Keuringsverslag van een elektrische laagspanning- en zeer lage spanningsinstallatie

NIET CONFORM

Datum keuring: 21/01/2025

Straatnaam	Kanaalweg
Huisnummer	16
Busnummer	
Postcode	3550
Gemeente	HEUSDEN-ZOLDER
Land	België

Afbeelding schakel- en verdeelbord:

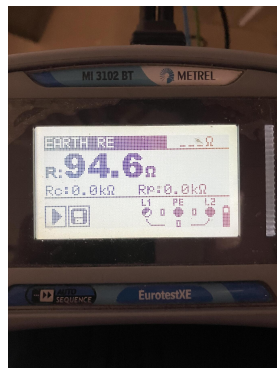
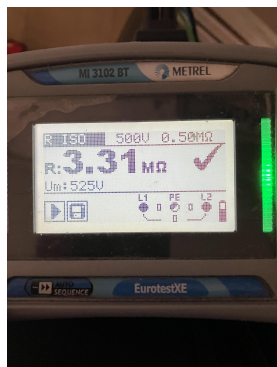
- 11.01 Eëndraadschema van de installatie is te voorzien en/of te vervolledigen. (Boek 1 Afdeling 2.12 - 2.13 en 3.1.2 en 9.1.2)
 - 11.02 Situatieschema van de installatie is te voorzien en/of te vervolledigen. (Boek 1 Afdeling 2.12 - 2.13 en 3.1.2 en 9.1.2)

- 12.02 De continuïteit van equipotentiaal en/of beschermingsgeleiders zijn niet gewaarborgd. (Boek 1 Onderafdeling 5.3.5.3.G. en 5.4.3.5)
 - 12.04 De spreidingsweerstand is groter dan 30 ohm en kleiner dan 100 ohm, maar bijkomende voorwaarden inzake differentieelschakelaars zijn niet vervuld. Aarding bij voorkeur te realiseren kleiner dan 30 ohm. (Boek 1 Onderafdeling 4.2.3.2. en 5.4.2.1.)

- 14.05 De aansluitingen van de hoofd-equipotentiaalverbindingen (water, gas, vertrek en terugvoerleiding van verwarming) dienen vervolledigd te worden. (Boek 1 Onderafdeling 5.4.4.1.)

- 14.06 De aansluitingen van de equipotentiaal- en/of beschermingsgeleiders is uit te voeren door middel van gebruik klemverbindingen. (Boek 1 Onderafdeling 5.4.3.4.)

- 15.10 Niet gebruikte invoeringen van het verdeelbord zijn niet correct of onvoldoende afgedicht. (Boek 1 Afdeling 5.1.4. en 4.2.2.3.)
 - 18.03 Gemengde stroombanen (verlichting en contactdozen) moeten uitgevoerd worden met leidingen met een minimale doorsnede van 2,5mm². (Boek 1 Onderafdeling 5.2.1.2.)

- 18.08 De geleiders van het type VOB moeten in daarvoor bestemde buizen, kabelgoten geïnstalleerd worden. (Boek 1 Onderafdeling 5.2.9.3. en 5.2.9.6.)

- 18.14 Elektrische leidingen zijn niet ingevoerd, zodat een continue bescherming verzekerd is. (Boek 1 Onderafdeling 5.2.6.1.)
 - 18.17 De niet-gebruikte leidingen verwijderen of aan de uiteinden te isoleren. (Boek 1 Onderafdeling 4.2.3.3.b)

- 19.02 Schakelaar, contactdoos of aftakdoos herschikken en opnieuw bevestigen. (Boek 1 Onderafdeling 1.4.1.3.)
 - 19.03 De verbindingen dienen verwezenlijkt te worden in borden, verbinding- of aftakdozen, aan de klemmen van schakelaars, contactdozen of verlichtingsarmaturen. (Boek 1 Onderafdeling 5.2.6.1.)

- 19.14 Contactdozen die voorzien zijn van randaarding in de vaste installatie, dienen vervangen te worden naar stopcontact met pen-aarde (centrale aarding). (Boek 1 Onderafdeling 5.3.5.2.a)
